Bebauungsplan Nr. 354 „Neubau Kindertagesstätte 'Im Zauberland' – Lambertstraße, Rübenach“

Zusammenfassung der bis zum 14.08.2026 eingegangenen Stellungnahmen aus der öffentlichen Auslegung gemäß § 3 Abs. 2 BauGB vom 09.07.2026 bis 14.08.2026 und der Beteiligung der Behörden und sonstiger Träger öffentlicher Belange gemäß § 4 Abs. 2 BauGB im beschleunigten Verfahren.

Anlage zur BV/0429/2026

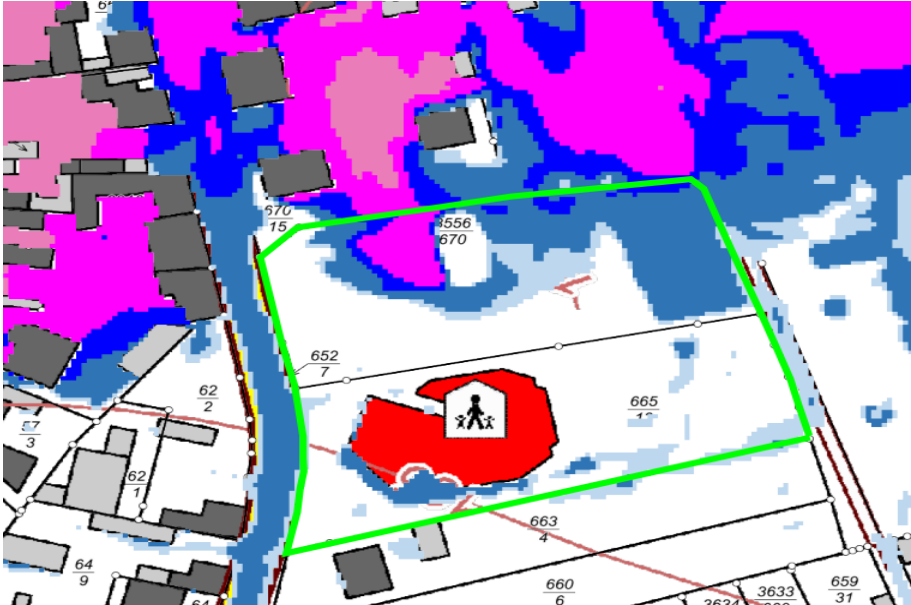
Lfd. Nr.	Inhalt der Stellungnahme	Beschlussempfehlung und Stellungnahme der Verwaltung
	Linien ausgeprägter Abflusskonzentrationen sollten von Bebauung freigehalten werden und geeignete Maßnahmen (wie z.B. Notwasserwege) ergriffen werden, sodass ein möglichst schadloser Abfluss des Wassers durch die Bebauung gewährleistet werden kann. An vorhandenen Bauwerken sollten ggf. Maßnahmen zum privaten Objektschutz umgesetzt werden. Zudem wird aufgrund der hohen Fließgeschwindigkeiten und Wassertiefen von einer Bebauung im nördlichen Bereich des Plangebietes (Flurstück 666/6 Flur 4) abgeraten. Gemäß § 5 Abs. 2 WHG ist jede Person im Rahmen des Möglichen und Zumutbaren verpflichtet, Vorsorgemaßnahmen zum Schutz vor nachteiligen Hochwasserfolgen und zur Schadensminderung zu treffen. Das, unter den Schutz des Artikel 14 Abs. 1 GG fallende Eigentum kann sich auch außerhalb des Plangebiets befinden. Es ist daher sicherzustellen, dass die durch den Plan ermöglichten Nutzungen nicht belastende Auswirkungen auf benachbarte Bereiche haben. Wild abfließendes Wasser darf nach § 37 WHG nicht zum Nachteil Dritter umgeleitet werden. Aufgrund der höheren Sturzflutgefährdung innerhalb der Straßenverkehrsflächen ist ggf. zu prüfen, ob eine Evakuierung und Fluchtmöglichkeiten in andere Richtungen gegeben sind. -Entsprechende Übersichtskarten sind als pdf beigelegt- Weitere Belange unserer Regionalstelle werden nicht berührt. 3. Abschließende Beurteilung Unter Beachtung der vorgenannten Aussagen bestehen gegen die Aufstellung des Bebauungsplanes aus Sicht der Wasserwirtschaft, Abfallwirtschaft und des Bodenschutzes keine Bedenken.	(Amt 51) als Träger, dem Zentralen Gebäudemanagement (ZGM) als bauausführende Organisationseinheit sowie der unteren Bauaufsicht (Amt 61) als Baugenehmigungsstelle, mitgeteilt worden. Darüber hinaus bestehen aus Sicht der Stadtentwässerung gegen den vorliegenden Bebauungsplan keine Bedenken. Auf jene Stellungnahme unter II-B-4 wird verwiesen. Die nebenstehenden Aussagen werden zur Kenntnis genommen. Auf eine Bebauung des nördlichen Bereiches des Plangebietes (Flurstück 666/6 Flur 4) kann nicht verzichtet werden. Die Stadt Koblenz ist gemäß Landesentwicklungsprogramm (LEP) IV ein Standort oberzentraler Einrichtungen und Verknüpfungspunkte im System von großräumigen Verkehrsachsen. Außerdem erfüllt die Stadt eine besondere Versorgungs- und Entwicklungsfunktion und ist auf eine langfristige Tragfähigkeit u.a. ihrer sozialen Infrastruktur angewiesen. Durch die Ausnutzung des nördlichen Bereiches wird ein Neubau einer modernen und anforderungsgerechten KiTa und Bildungsstätte für den Bedarf der Bewohner des Gebietes verwirklicht. Die nebenstehenden Aussagen werden zur Kenntnis genommen. Die rechtlichen Vorgaben müssen Beachtung finden, sie unterliegen jedoch keinem speziellen Regelungsbedarf im Bauleitplanverfahren. Die nebenstehenden Aussagen werden zur Kenntnis genommen. Weitere Entfluchtungsmöglichkeiten sind bereits nach Osten, nach Süden und ins 1. Obergeschoss vorgesehen. Der Verweis auf die Sturzflutgefahrenkarten wird zur Kenntnis genommen. Die nebenstehende Aussage wird zur Kenntnis genommen. Die nebenstehende Aussage wird zur Kenntnis genommen. Die Belange der Starkregenvorsorge werden durch das Bauleitplanverfahren ausreichend gewürdigt. Die hochwasserangepasste Bauweise wurde zum besseren Verständnis konkretisiert.

Der Stellungnahme wird bezogen auf die Aufnahme von textlichen Festsetzungen zu baulichen Vorgaben in Bezug zur Starkregenvorsorge nicht gefolgt. Unter den Hinweisen der „Textlichen Festsetzungen“ ist bereits eine hochwasserangepasste Bauweise vorgegeben, die jedoch aufgrund der vulnerablen Gruppen weiter konkretisiert wird. Die weiteren Anmerkungen finden bereits Berücksichtigung.
